論点整理資料に対する主な意見

平成30年3月15日
事務局

これまでの検討を踏まえた主な論点(共通インターフェース仕様関係)①

事業の切り分けのイメージ(消防救急無線を更新する場合)

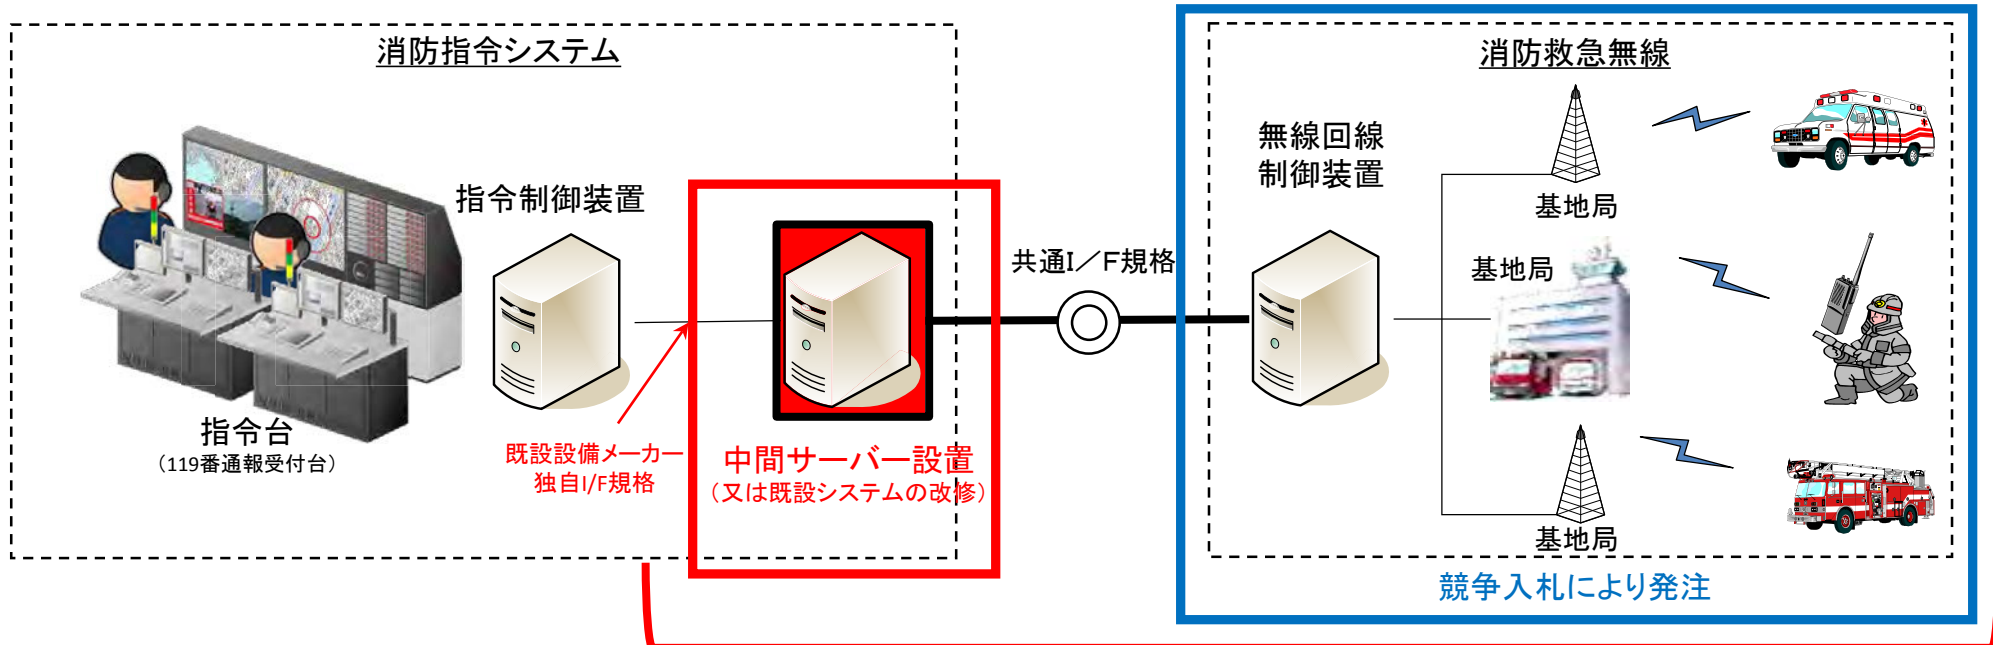
- 消防救急無線の更新を行う事業者が、中間サーバーの構築(又は既設システムの改修)を含めて行うこととすると…
 - ・事業者が直接行う⇒ 既設システムのメーカー以外是对应不可能
 - ・事業者が既設指令システムメーカーに一部委託する⇒ 事前に費用査定ができず入札への参加が困難

- 消防指令システム等の更新事業に中間サーバー設置等を盛り込むことは本末転倒であることから、中間サーバー設置及び既存設備の改修は別事業に切り分けることは本研究会の目的からも必要である。 【徳島中央広域連合消防本部】
- 改修費用負担については、既存側と更新側の責任分界点を明確化する必要がある。 【駿東伊豆消防本部】
- 既設設備の改修等と更新設備側の整備を別契約とすることに意見はない。ただし、既設設備メーカーと異なるかどうかは、競争入札では分からないことから、発注段階で共通I/Fに統一化することが必要となる。 【東京消防庁】
- 発注元の消防が主体となって事業者間の調整を行うが、メーカー間の技術的・利益的な事になると何も言えず、メーカー側の言う通りになってしまう現状があるため、スキルアップが必要。 【長野市消防局】
- 消防本部側の問題として担当者に「指令システム」「無線」両方の知識が求められるが、対応できる人材は少ない。
【神戸市消防局】
- 既存システムと異なるメーカーが整備・更新事業を行う場合は消防本部がメーカー間で調整を行うことが求められるが、専門の部所や人員を持たない小規模消防本部においては知識・技量面で対応が難しい。 【徳島中央広域連合消防本部】
- 消防本部が主体となって、どこまで調整ができるかの懸念はあるため、うまくいった事例が具体的に集まるとよい。
【構成員（第3回意見交換）】

- 消防指令システムや消防救急無線の整備・更新を行う際に、両システムの接続のために既設設備の改修や中間サーバーの設置が必要となる場合には、既設設備メーカー以外の事業者が入札に参加できなくなることを防ぐため、別の事業に切り分ける必要がある。
- また、整備・更新を行う事業者が既設設備のメーカーと異なる場合には、発注元の消防本部が主体となってそれぞれの設備の接続に必要な事業者間の調整を行うことが望ましい。
